Geluid
luchtgeluidisolatie,
installatiegeluid en nagalmtijd

Projectnr.: 2201117
13-06-2023

Aquon te Houten

Aquon te Houten
Geluid luchtgeluidisolatie, installatiegeluid en nagalmtijd
2201117
13-06-2023

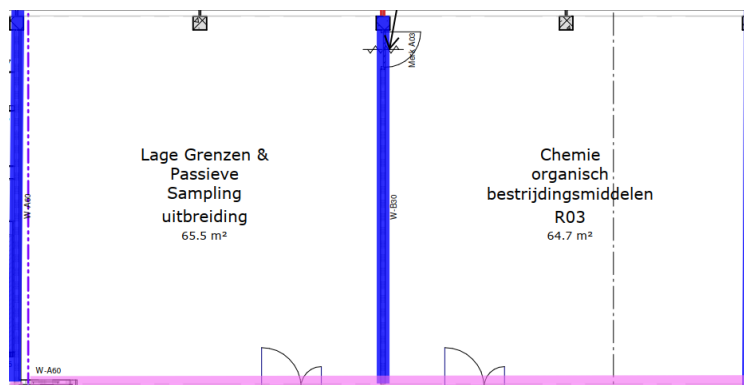
Wanneer deze schermen direct op de scheidingswand worden geplaatst, kan geluidhinder ervaren worden in de naastgelegen ruimte. Dit door het geluid, dat door de scherm-luidsprekers de scheidingswand in trilling brengt en als geluidhinder ervaren kan worden. De wand fungeert als geluid afstralend vlak.

- 1: op W-01 ruimtescheidende wand gemonteerd scherm. i.v.m. afstralen geluid via op wand gemonteerd scherm wanden gescheiden uitvoeren: (205 TS/2.75*75.2AA).
- 2: op W-A60 wand gemonteerd scherm. W-01 wand uitvoeren volgens renvoi: 150 TS/2.100.2A (h.o.h. =600mm) $R_w=50$ dB / $D_{nT;A}=42$ dB
- 3: op W-01 wand gemonteerd scherm. monteren op kantelbare TV muurbeugel. Zorg dat het scherm tenminste 30cm. van de wand uitgevouwen kan worden. Er kan evt. nog hinder ervaren worden in de naastgelegen ruimte. W-01 wand uitvoeren volgens renvoi.

Figuur 4: getoetste binnenwand

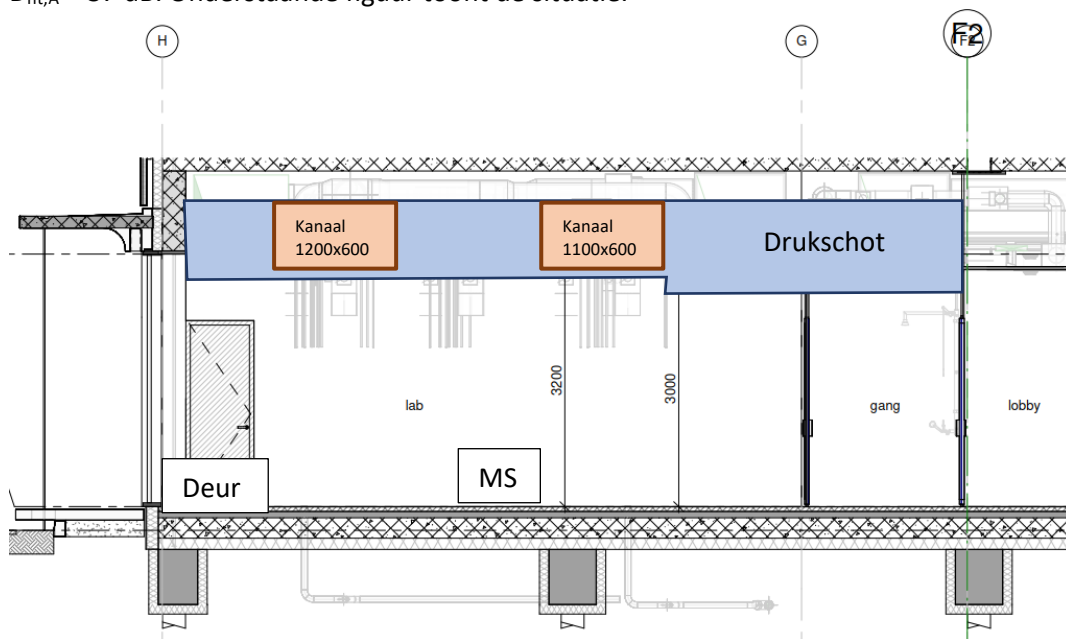
Onderstaande figuur toont de maatgevende wandscheiding tussen de labs 'Lage grenzen & passieve sampling uitbreiding' en 'Chemie organisch bestrijdingsmiddelen R03'.

De scheidingswand tussen deze laboratoria bestaat uit een metal-stud wand W-B30 met daarin een deur. De metal-stud wand wordt niet tot het dak doorgezet, maar tot het systeemplafond. Vanaf het systeemplafond is een drukschot nodig. Boven het systeemplafond bevinden zich verschillende kanalen (aanvoer- en retourkanaal) die boven alle kantoren doorlopen. Arcadis heeft een luchtgeluidisolatie-eis gesteld aan de scheidingsconstructie van $D_{nt,A} = 37$ dB. Onderstaande figuur toont de situatie.

Figuur 7: te treffen luchtgeluidvoorzieningen voor maatgevende wand W-B30

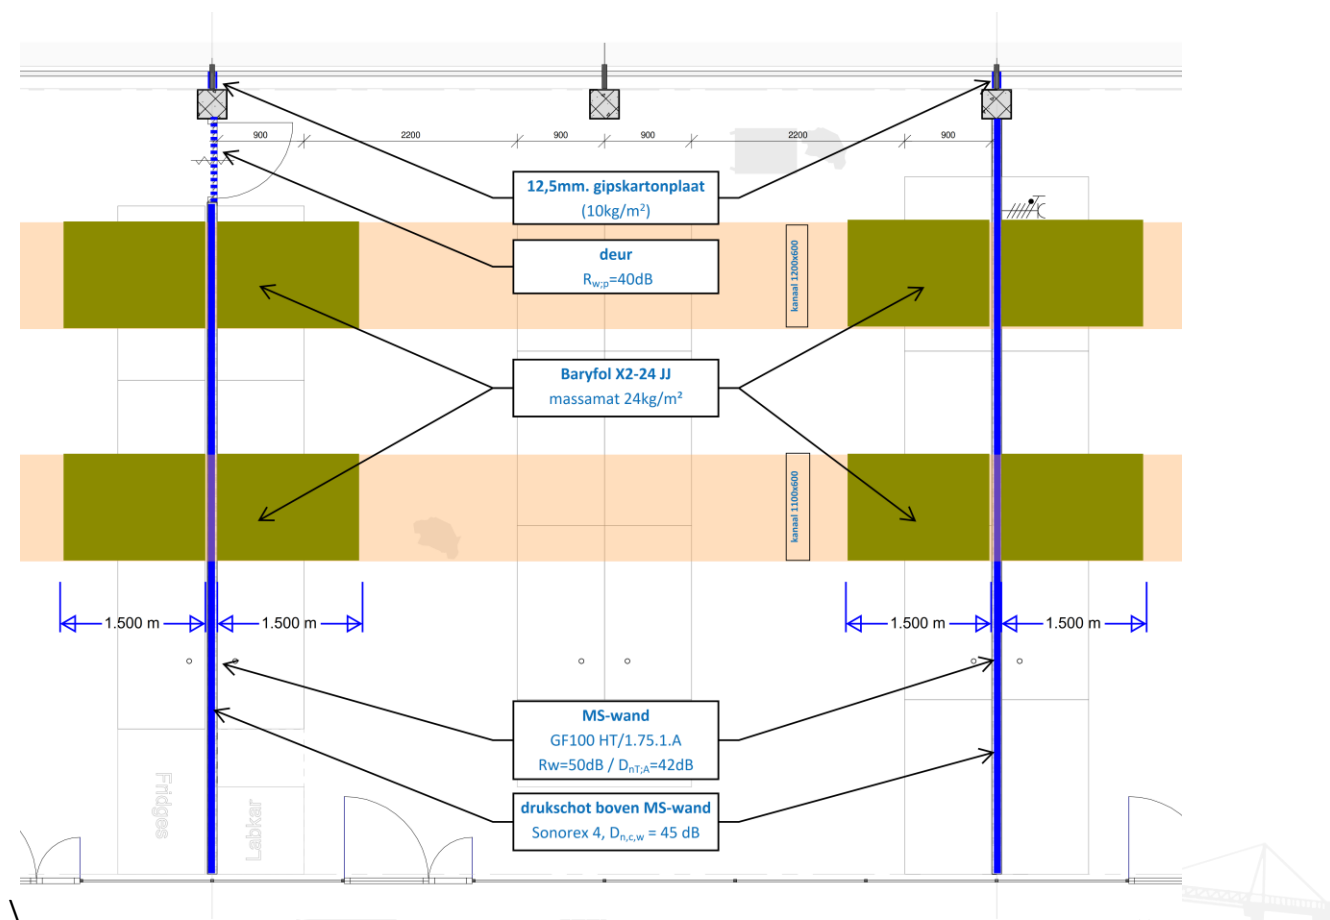
Situatie 1 voldoet niet voldaan aan de gestelde eis. De belangrijkste wegen die bijdragen aan de geluidisolatie zijn de:

Uit de resultaten van de berekening blijkt dat er maatgevende directe en flankerende geluidwegen zijn die een bijdrage leveren aan de beperkte geluidwering. Dit betreft het toe en afvoer kanaal en de binnen- en buitengevel. De volgende uitgangspunten zijn aangehouden in

Naden en kieren dienen luchtdicht te worden uitgevoerd. Bijvoorbeeld met, voldoende flexibel blijvende kit al dan niet met een rugvulling. De doorvoeringen van rechthoekige kanalen en ronde kanalen omkleden met een geluidisolierende bekleding. Ruimte tussen kanalen en sparing aan beide zijden van de wand vullen met steenwol.

De overspraak en de beperkte geluidisolatie via de kanalen is te beperken door het verzwaren van de kanalen over de lengte van 1-1,5 meter vanaf de wand, met bijvoorbeeld Baryfol X2-24 JJ, massamat 24kg/m^2 o.g. **OF** het volledige akoestisch plafond verzwaren tot 6kg/m^2 , met 50mm minerale wol (35kg/m^3).

De binnengevels ter plaatsen van de scheidingswand mogen niet doorlopen en dienen te worden gedilateerd.

De stijl van de vliesgevel ter hoogte van de scheidingswand dient te worden verzaamd, bijvoorbeeld met aan weerszijden een beplating van 10kg/m^2 .

Hiermee wordt voldaan aan de beoogde eis van Aquon.

Opdrachtgever: Aquon
Projectnaam: Aquon Houten
Projectnummer: P069
Tekeningsnummer: 100
Titel: plattegrond begane grond
Tekeningsdatum: 21-06-2022
Status: definitief
Formaat: A0+
Schaal: 1:100
Revisie: 30-01-2023

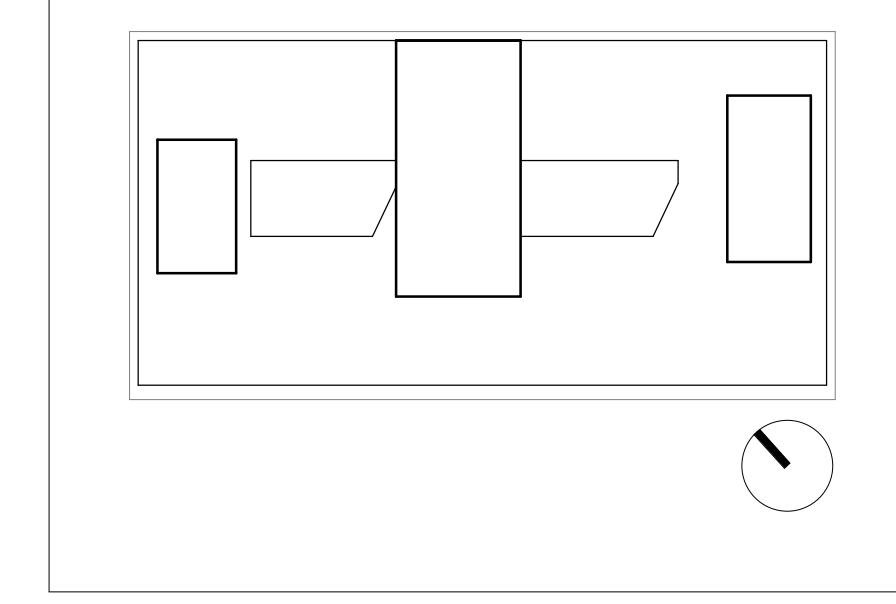
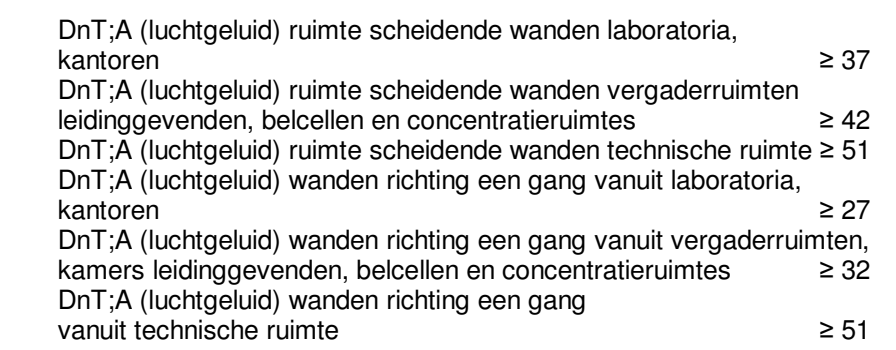
advisering bouwkundige wand, drukschot en deuren (na.v. overleg 16-05-2023)					
renvooi tekening	wandtype	luchtgeluid D _{nT,A} -eïs	drukschot D _{n,c,w}	advies abtW (geen opgave bestek)	deur opmerking /advies abtWassenaar
Binnenwanden - metalstud					
W-A60 (A-0) metalstudwand 100mm verdiepingshoog WBDBO 60min	GF100 HT/1.75.1.A R_w=50dB / D_{nT,A}=42dB	D _{nT,A} =42dB D _{nT,A} =37dB D _{nT,A} =27dB	n.v.t.	R _{w,p} > 40dB R _{w,p} > 30dB	
W-B30 (B-0) metalstudwand 100mm, <u>waartussen 60mm. minerale wol (35kg/m³)</u> , WBDBO 30min tot bandrasterplafond boven bandraster drukschot	GF100 HT/1.75.1A R_w=50dB / D_{nT,A}=42dB	D _{nT,A} =37dB D _{nT,A} =32dB D _{nT,A} =27dB	D _{n,c,w} = 45dB D _{n,c,w} = 40dB D _{n,c,w} = 35dB	R _{w,p} > 40dB R _{w,p} > 35dB R _{w,p} > 30dB	Bespreking van 16-05-23: vastgesteld dat isolatie in de wanden nodig is. Drukschot uitvoeren als Sonorex o.g. (max. D _{n,c,w} =45dB)

W-C60 (C-60) metalstudwand 100mm, <u>waartussen 60mm. minerale wol (35kg/m³)</u> , verdiepingshoog WBDBO 60min	GF100 HT/1.75.1.A R_w=50dB / D_{nT,A}=42dB	D _{nT,A} =42dB	n.v.t.	R _{w,p} > 54dB	Eis is in de bespreking van 16-05-23 aangepast van D _{nT,A} =51dB naar D _{nT,A} =42dB.Isolatie in de wanden nodig.
W-D0 (D-0) metalstudwand 100mm, <u>waartussen 60mm. minerale wol (35kg/m³)</u> , verdiepingshoog	GF100 HT/1.75.1A R_w=50dB / D_{nT,A}=42dB	D _{nT,A} =37dB D _{nT,A} =27dB	n.v.t.	R _{w,p} > 40dB R _{w,p} > 30dB	Bespreking van 16-05-23: vastgesteld dat isolatie in de wanden nodig is.
W-E0 (E-0) metalstudwand 75mm tot plafond	GF75 HT/1.50.1 R_w=38dB / D_{nT,A}=30dB	géén geluideis	géén geluideis	géén geluideis	
W-F0 (F-0) Dragende constructieve wanden, waarvan sommige worden voorzien van 25 mm gipsplaat.	voorzet wand op 220mm. betonwand R_w=58dB / D_{nT,A}> 50dB	D _{nT,A} =42dB D _{nT,A} =37dB	n.v.t.	R _{w,p} > 45dB R _{w,p} > 40dB

Binnenwanden - timberstud					
W-01 (M-0) <u>205mm</u> houtskeletbouw (2x <u>75mm balken</u> op 600mm hartafstand) <u>waartussen 75mm. minerale wol (35kg/m³)</u> , <u>aan weerszijden 1x12,5mm.gipsvezelplaat (15kg/m²)</u> en <u>1x12,5mm. gipskartonplaat</u>	205 TS/2.75*75.2AA (h.o.h. =600mm) R_w=60dB / D_{nT,A}=52dB	D _{nT,A} =51dB	n.v.t.	n.v.t.	Advies om dubbelele, ontkoppelde wand met isolatie toe te passen. De voorgestelde TS wand is gewijzigd van 125mm. naar 150mm. Met 100mm. minerale wol. De beplating aanweerszijden aangevuld met 12,5mm. gipsvezelplaat Rw verbeterd van 36dB naar 49dB.
<u>150mm</u> houtskeletbouw (<u>100mm balken</u> op 600mm hartafstand) <u>waartussen 100mm. minerale wol (35kg/m³)</u> , <u>aan weerszijden 1x12,5mm.gipsvezelplaat (15kg/m²)</u> en <u>1x12,5mm. gipskartonplaat</u>	150 TS/2.100.2A (h.o.h. =600mm) R_w=50dB / D_{nT,A}=42dB	D _{nT,A} =42dB D _{nT,A} =27dB	n.v.t.	R _{w,p} > 45dB R _{w,p} > 30dB	De voorgestelde TS wand is gewijzigd van 132mm. naar 170mm. Met 100mm. minerale wol. De beplating aanweerszijden aangevuld met 12,5mm. gipsvezelplaat + éénzijdig 20mm. CLT Rw verbeterd van 36dB naar 50dB.

W-02 <u>170mm</u> houtskeletbouw (<u>100mm balken</u> op 600mm hartafstand) <u>waartussen 100mm. minerale wol (35kg/m³)</u> , <u>aan weerszijden 1x12,5mm.gipsvezelplaat (15kg/m²)</u> en <u>1x12,5mm. gipskartonplaat</u> . Eén zijde afgewerkt met 20mm. CLT.	170 TS/2.100.3A CLT (h.o.h. =600mm) R_w=50dB / D_{nT,A}=42dB	D _{nT,A} =42dB D _{nT,A} =37dB	n.v.t.	R _{w,p} > 45dB R _{w,p} > 40dB	De voorgestelde TS wand is gewijzigd van 140mm. naar 165mm. Met 100mm. minerale wol. Aan weerszijden afwerken met 12,5mm. gipsvezelplaat en 20mm. CLT. Rw verbeterd van 36dB naar 50dB.
W-03 <u>165mm</u> houtskeletbouw (<u>100mm balken</u> op 600mm hartafstand) <u>waartussen 100mm. minerale wol (35kg/m³)</u> , <u>aan weerszijden 1x12,5mm.gipsvezelplaat (15kg/m²)</u> en 20mm. CLT.	165 TS/2CLT.100.2A CLT (h.o.h. =600mm) R_w=50dB / D_{nT,A}=42dB	D _{nT,A} =42dB D _{nT,A} =37dB	n.v.t.	R _{w,p} > 45dB R _{w,p} > 40dB
